訂正のお願い

2010.8 株式会社自研センター

*No.J-405 トヨタ ハイエーススーパーロング/レジアスエーススーパーロング 2005年6月(220K、220W系)を下記の通り訂正いたします。

P.116 補修塗装指数(1)外板パネル補修塗装指数

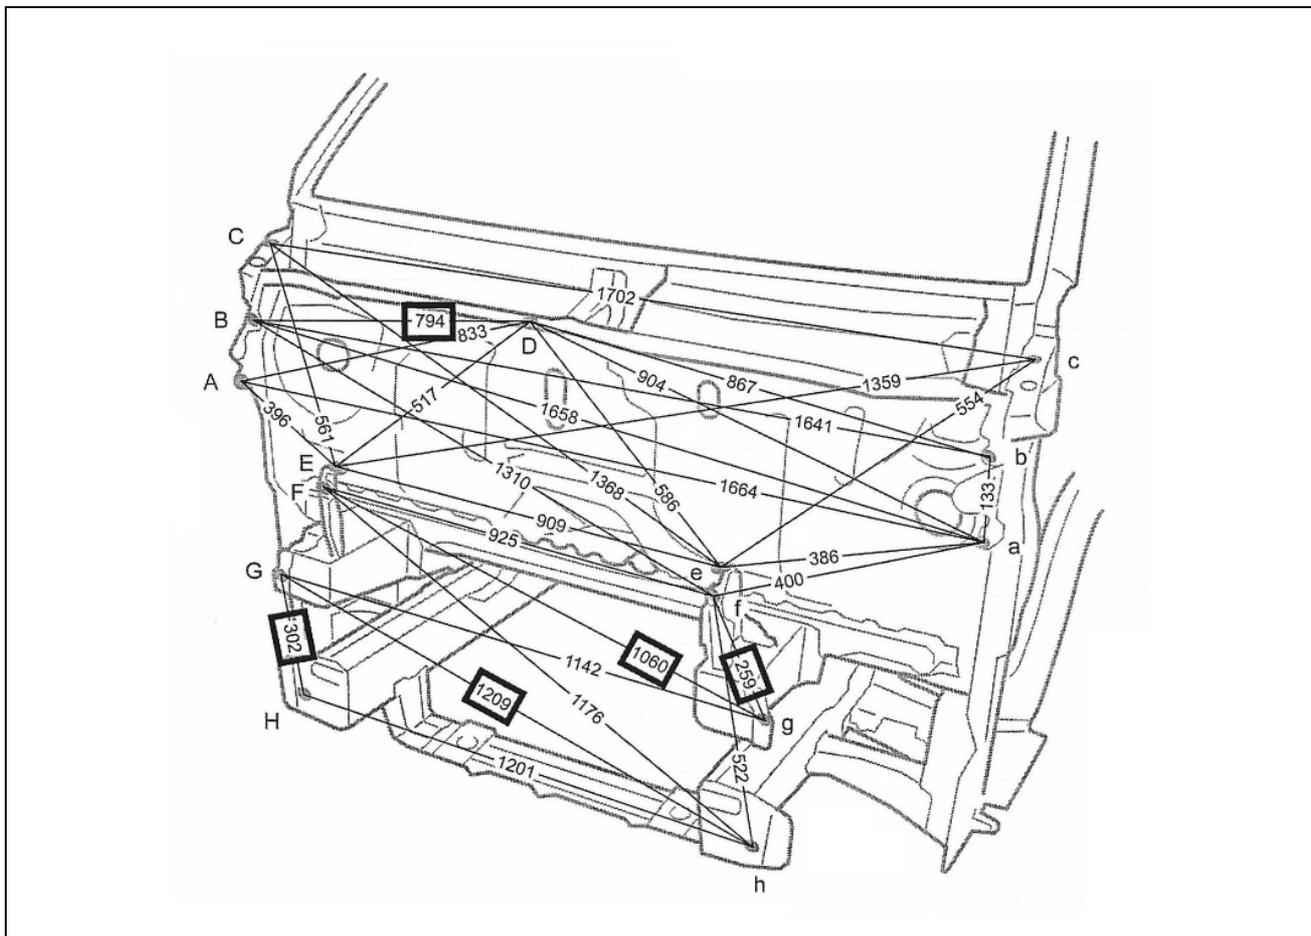
パネル名称に誤りが有ったため、差し替え願います。

○ : 誤り箇所

No.	パネル名	ボデー形状	面積 dm ²	取替パネル		修正パネル			高機能 塗装
				複数塗	単体塗	1/1塗装 複数塗	1/2塗装 複数塗	1/3塗装 複数塗	
1	フード	1BOX	72	1.4	1.9	2.7	1.9	1.6	-
2	フロントフェンダ	1BOX	6	0.8	1.1	1.2	1.0	1.0	-
3	フロントドア	1BOX	99	2.0	2.7	3.2	2.2	1.8	-
4	スライドドアパネル	1BOX	196	3.2	4.3	4.4	3.1	2.5	-
5	クォータパネル(左)	1BOX	236	4.4	5.7	4.9	3.4	2.7	-
6	クォータパネル(右)	1BOX	431	7.2	9.3	7.2	4.6	3.7	-
7	バックドア	1BOX	226	3.5	4.8	4.8	3.3	2.7	-
8	ボデーローバックパネル ※1	1BOX	80	1.8	2.3	2.7	2.0	1.7	-
9	ルーフパネル	1BOX	666	8.3	11.0	8.0	5.4	4.5	-
10	センタピラー	1BOX	39	1.6	2.0	2.0	1.6	1.4	-
11	ロッカアウタパネル	1BOX	25	1.4	1.6	1.3	-	-	-
